## BOLETIN DE SERVICIO

# Cambio en el método de medición, pasando de medir la temperatura de la culata a medir la temperatura del refrigerante en los motores ROTAX® tipo 912 y 914 (Series)

ATA System: 75-00-00 Sistema de Refrigeración

Fig. 1.

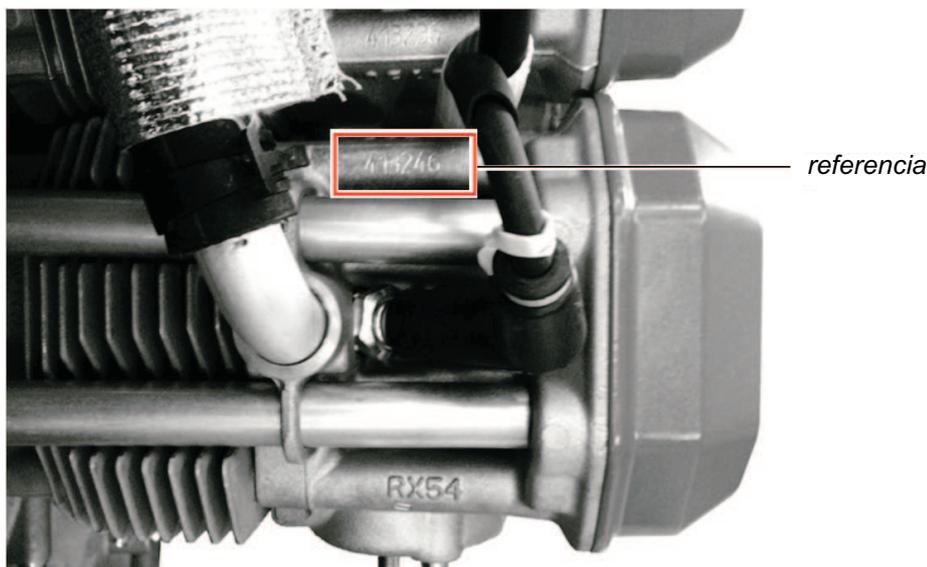
Paso	Procedimiento
1	Mediante el N° de Serie del motor, comprobar si el avión está afectado por este SB.
2	En la documentación de mantenimiento, comprobar si se ha realizado reparación o mantenimiento en una de las culatas.
3	Comprobar la referencia de las culatas. Ver Fig. 1.
4	Comprobar en los instrumentos de la cabina, o mediante los manuales específicos del avión o consultando con el fabricante del avión o en sus instalaciones de servicio, qué temperatura se muestra, si la del refrigerante o la de la culata.
5	Si es necesario, el nombre del instrumento de medición o su límite de funcionamiento debe ser modificado o corregido consultando con el fabricante de la aeronave, véase la Sección 3.1.1).

Fig. 2

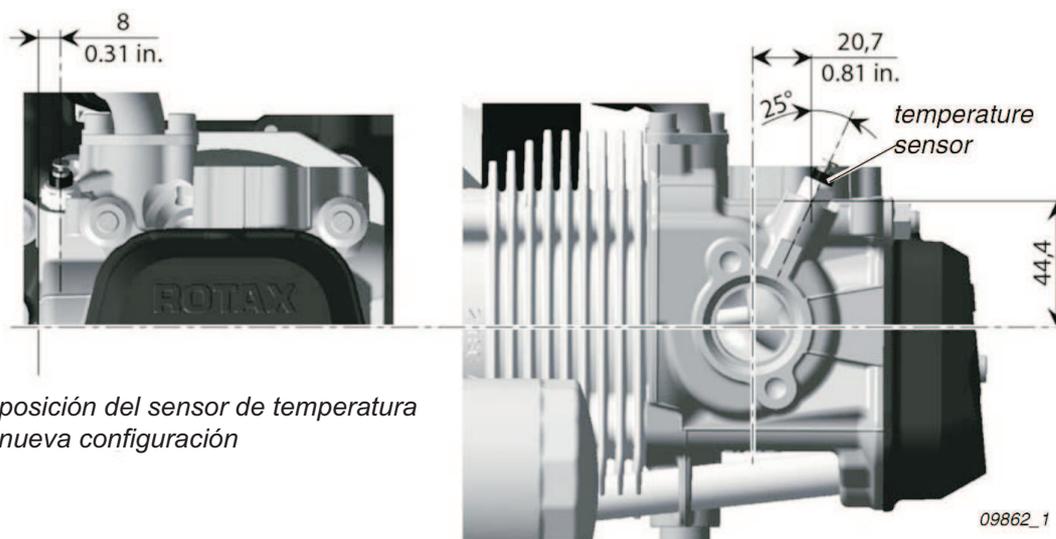
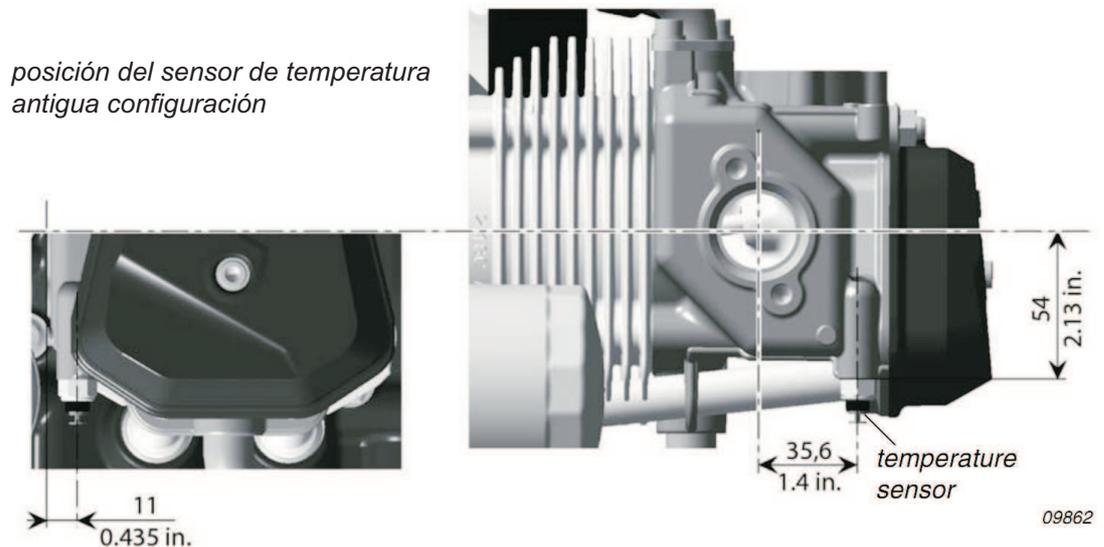
NOTA: Identificación de las nuevas culatas: La conexión eléctrica del sensor de temperatura está apuntando hacia arriba. La [Fig. 2](#) muestra la Nueva configuración. La [Fig. 3](#) muestra la Antigua configuración.

Respecto a los cambios en la posición del sensor de temperatura, ver la Fig. 2 y Fig. 3.

posición del sensor de temperatura  
nueva configuración

NO es obligatoria la sustitución de las antiguas culatas por las nuevas. Las diferentes versiones de culatas pueden estar mezcladas en un mismo motor, pero hay que asegurarse de qué temperatura se está midiendo, si la de culata o la de refrigerante. En el instrumento de cabina se debe indicar el nombre correcto del instrumento y el límite de temperatura correspondiente.
